改善箇所説明図

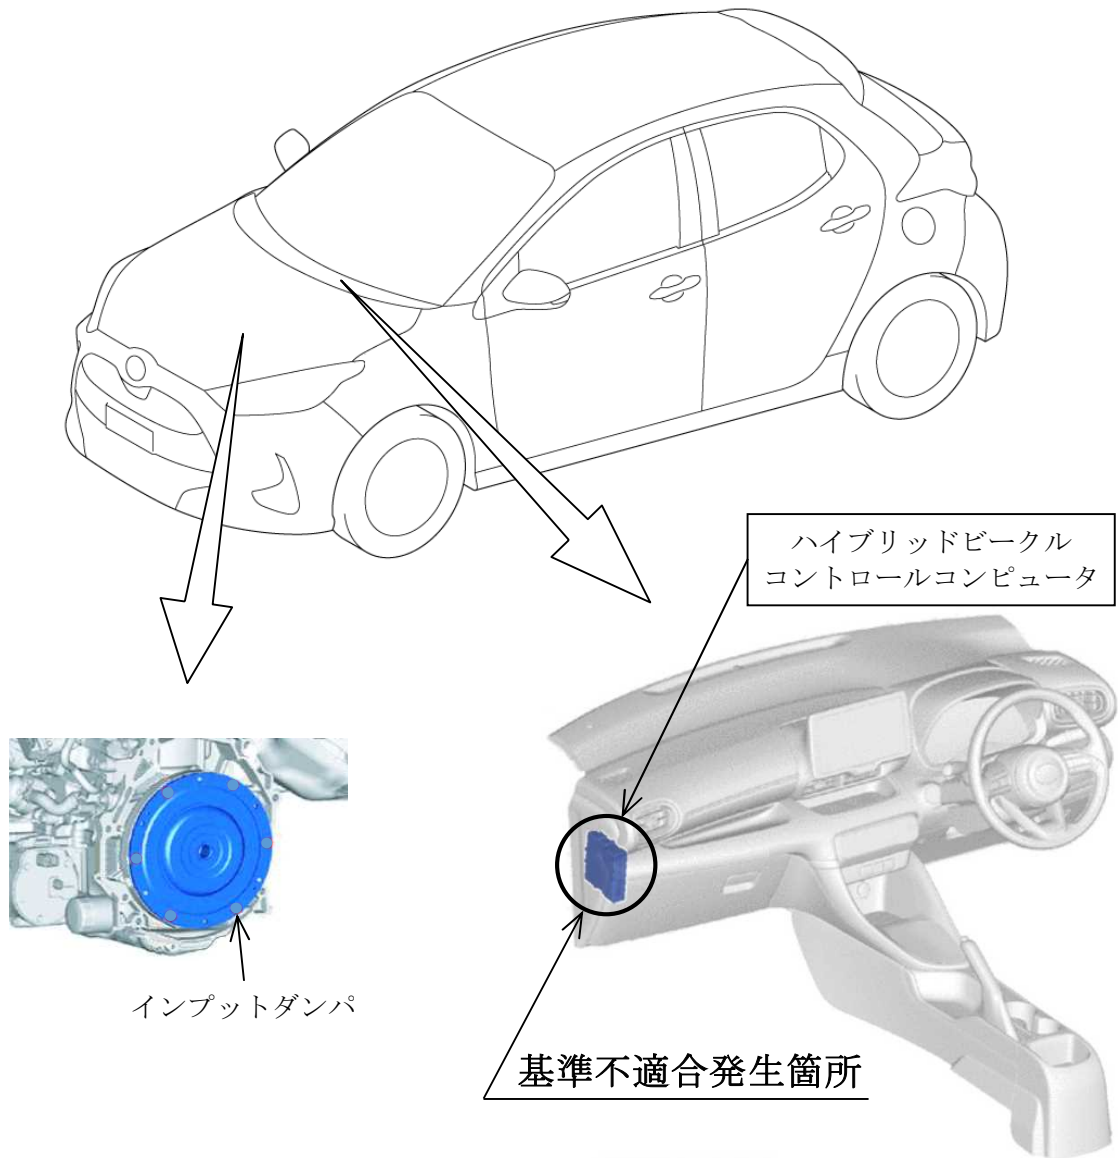
ハイブリッドシステムにおいて、制御プログラムが不適切なため、急加速等でトランスアクスルのインプットダンパに一時的な滑りが生じて警告灯が点灯した際、フェールセーフモードに移行できない。そのため、ハイブリッドシステムが停止するおそれがある。

全車両、ハイブリッドビークルコントロールコンピュータのプログラムを対策仕様に修正する。
